PROPUESTA DE DICTAMEN TÉCNICO

INFORME SOBRE LA SOLICITUD DE AUTORIZACIÓN DE LA MODIFICACIÓN DE DISEÑO PARA IMPLANTAR UN SISTEMA DE VENDEO FILTRADO DE LA CONTENCIÓN (SVFC) Y DE APROBACIÓN DE LA CORRESPONDIENTE REVISIÓN DEL ESTUDIO DE SEGURIDAD DE LA CENTRAL NUCLEAR COFRENTES

Solicitud nº 16/04 Rev. 0 de autorización de la modificación de diseño para implantar un sistema de venteo filtrado de la contención (SVFC), y la correspondiente revisión del Estudio de Seguridad (ES), de CNC.

*Figura 1 – Esquema del SVFC de CN Cofrentes
y su conexión con el venteo no filtrado de la contención*

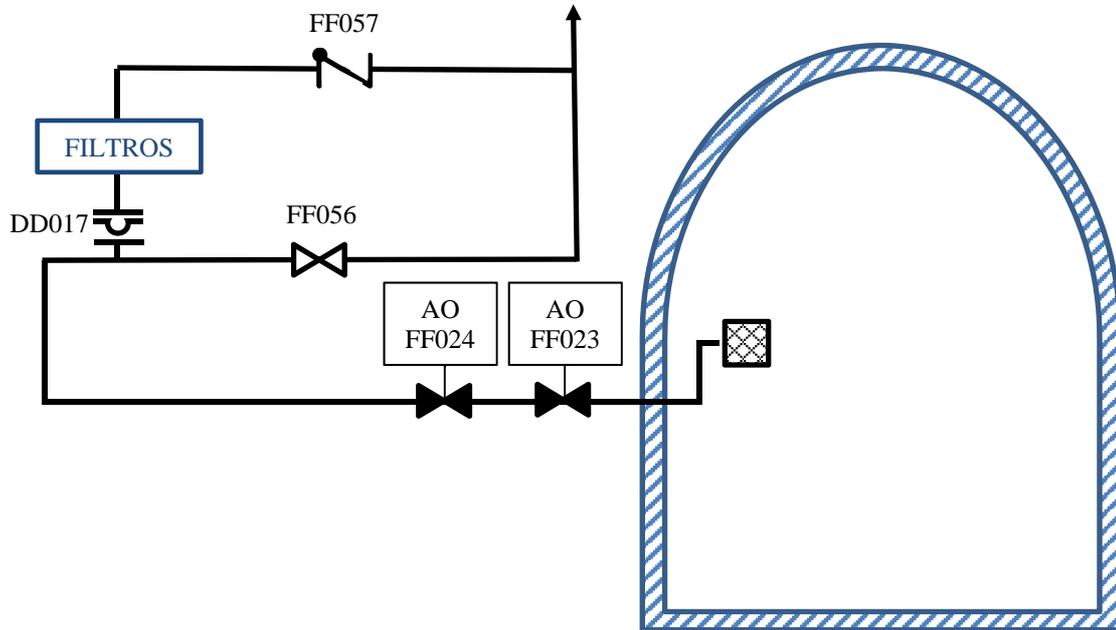
- En cuanto a los valores de presión de apertura y cierre del SVFC, la central nuclear Cofrentes ya cuenta con un venteo dedicado (no filtrado), cuya función es la evacuación de calor residual (como último recurso) y el control de gases combustibles. Una vez que el nuevo SVFC esté implantado, el alineamiento correspondiente al venteo dedicado (no filtrado) se abrirá antes de alcanzar condiciones de accidente severo, a presiones por debajo de la de diseño de la contención.

CNC propone en su solicitud de autorización la apertura del SVFC a 4,48 bar abs (valor correspondiente a la denominada Presión Límite de la Contención, PCPL) y su cierre cuando se consiga una reducción de aproximadamente el 50% de la anterior.

En cuanto a los valores de presión de diseño, las líneas y equipos del SVFC están diseñados a una presión de 6,7 bar abs., que es la presión última de fallo de la contención, obtenida por el titular en el contexto del APS de nivel 2.

Si bien las presiones de apertura y cierre del SVFC llevan su propio proceso de evaluación, la presión de apertura prevista por CNC para el SVFC en ningún caso será superior a la PCPL (4,48 bar abs).

Dado que la presión de diseño del SVFC es superior a la presión máxima esperable de apertura del venteo, la evaluación del CSN considera que se da adecuada respuesta al criterio de evaluación establecido para el SVFC en relación con este aspecto.

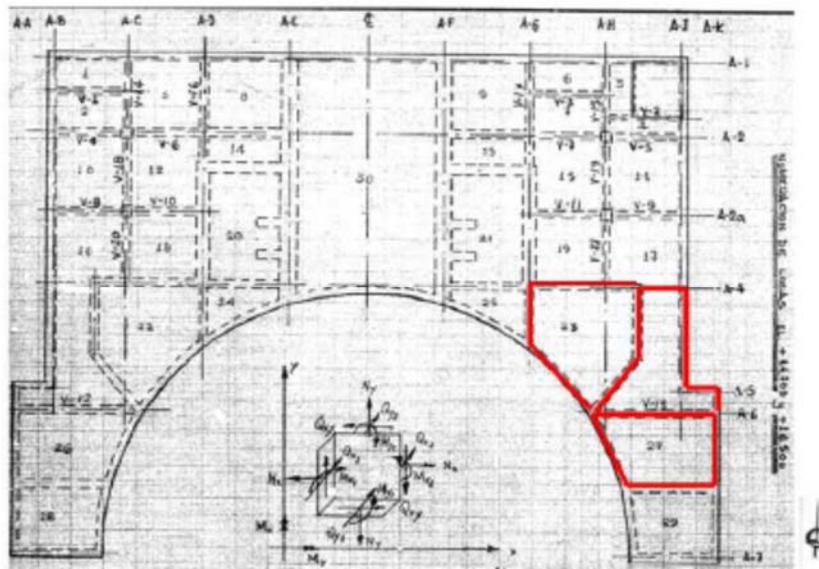
En el informe realizado por el área IMES se evalúan los aspectos mecánicos y estructurales del SVFC recogidos en la solicitud presentada por CNC, así como la clasificación de seguridad y sísmica de las ESC afectadas por la modificación, frente a lo requerido en los criterios de evaluación para el SVFC aprobados por el Pleno del CSN y recogidos en el documento CSN/INF/INSI/13/896, en el que se indica que el SVFC no se considera un sistema de seguridad sino relevante para la seguridad de acuerdo con la definición de la instrucción del Consejo IS-21.

En cuanto a los criterios de diseño del SVFC, el actual sistema T52 de venteo dedicado está clasificado como Clase de Seguridad 2 (Grupo de Calidad B) hasta las dos válvulas de aislamiento (T52FF023/T52FF024). Aguas abajo de estas válvulas se clasifica como Clase de Seguridad 3 (Grupo de Calidad C) hasta la tubería que abandona el edificio auxiliar, por tratarse del límite de la contención secundaria. Desde ese punto se considera un elemento sin condición de seguridad y se categoriza como Grupo de Calidad D, aunque sí relevante para la seguridad. En consecuencia, la parte del T52 a partir de la brida T52DD009 (situada en el exterior y aguas abajo de las válvulas de aislamiento), incluido el nuevo SVFC, se puede clasificar como Grupo de Calidad D, pero, y al objeto de cumplir los criterios de evaluación aprobados por el Pleno del Consejo, entre los que se encuentra la necesidad de garantizar su funcionamiento tras un sismo de 0,3g, se clasifica sísmicamente como 'IA', es decir, con requisitos sísmicos específicos.

En definitiva, y según indica el titular, los componentes del SVFC se clasifican como equipos relevantes para la seguridad (no seguridad), categoría sísmica 1A, y el SVFC se ha diseñado para resistir un sismo de nivel del SSE (Safe Shutdown Earthquake), considerando como margen adicional el sismo relativo a las prueba de resistencia (definido en el IPEEE sísmico, de nivel de 0,3g), al estar considerado su funcionamiento en caso de accidente severo, situación más allá de las bases de diseño de la central. CNC indica que suministró al fabricante de los equipos el sismo envolvente relativo a la cota de la cubierta del Edificio Auxiliar.

La evaluación del CSN considera que esta clasificación sísmica está conforme con los criterios de evaluación en los que se indica que *“el sistema de venteo filtrado de la contención deberá estar diseñado y soportado sísmicamente según estándares y normas de la industria nuclear de acuerdo con la base de diseño de la instalación (SSE) y considerando el margen adicional analizado en el proceso de las pruebas de resistencia”*. Asimismo se dice que *“No se considera necesario un procedimiento de calificación como el requerido en la normativa aplicable a los sistemas clase de seguridad pero sí una demostración razonada (analítica, o por experiencia de uso comprobable o, cuando no sea posible otra vía, por juicio de experto) que demuestre con alto nivel de confianza que el sistema será capaz de desempeñar adecuadamente su función”*.
